Objet : Balade de Reconnaissance d'Aménagements Cyclables (BRAC)
Itinéraire Amiens Pont Cagnard-Longpré lès Amiens, aller et retour

BRAC JUIN 2026

Itinéraire aller-retour Amiens - Longpré lès Amiens

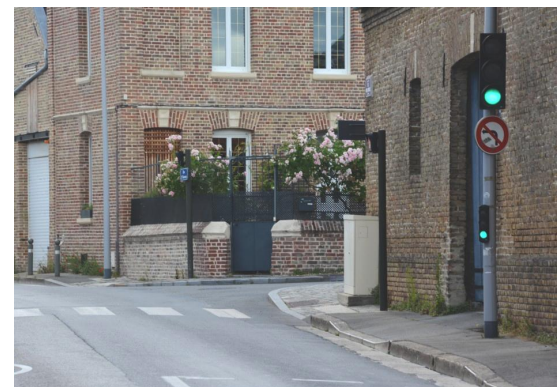
Rue Gutenberg : rien en rive nord. L'espace disponible, voire l'espace boisé, permettrait un aménagement cyclable de qualité et attractif

L'aménagement de la bande cyclable en rive sud est obsolète : séparation vélo/motorisés insuffisante sur un axe propice à la survitesse. Un renvoi des vélos sur trottoir louable au droit du rétrécissement de chaussée mais retour chaussée non traité : le "tout droit motorisé en ignorant la bande cyclable" à la sortie du rétrécissement étant monnaie courante
